## ACTION CORRECTIVE DE SECURITE

Objet : Risque de chute du bras du support plafonnier (J-Bow) pour Injecteurs CT9000/CT9000<sup>TM</sup> ADV (référence 241300)

Exemple: Injecteur CT9000 ADV

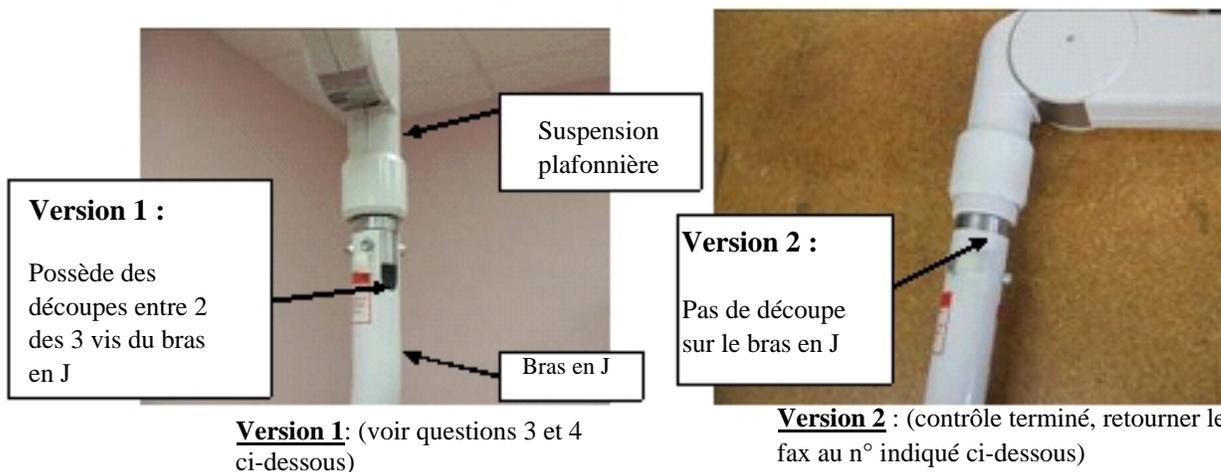
2. Si vous avez répondu **OUI à la question 1**, merci de vérifier les zones de montage du bras support en J sur la suspension plafonnrière et indiquer s'il s'agit de la version 1 ou 2 (voir les moyens d'indentification ci-dessous).

4. Si vous avez identifié un **assemblage de version 1**, merci de vérifier **IMMEDIATEMENT** les zones d'assemblage. Après contrôle visuel, constatez-vous une perte de vis, ou des fissurations autour des vis ?

**Si vous répondez OUI à la question 4, stoppez l'utilisation du système et informez nous immédiatement par téléphone au numéro suivant ☎ 01 30 79 84 70**
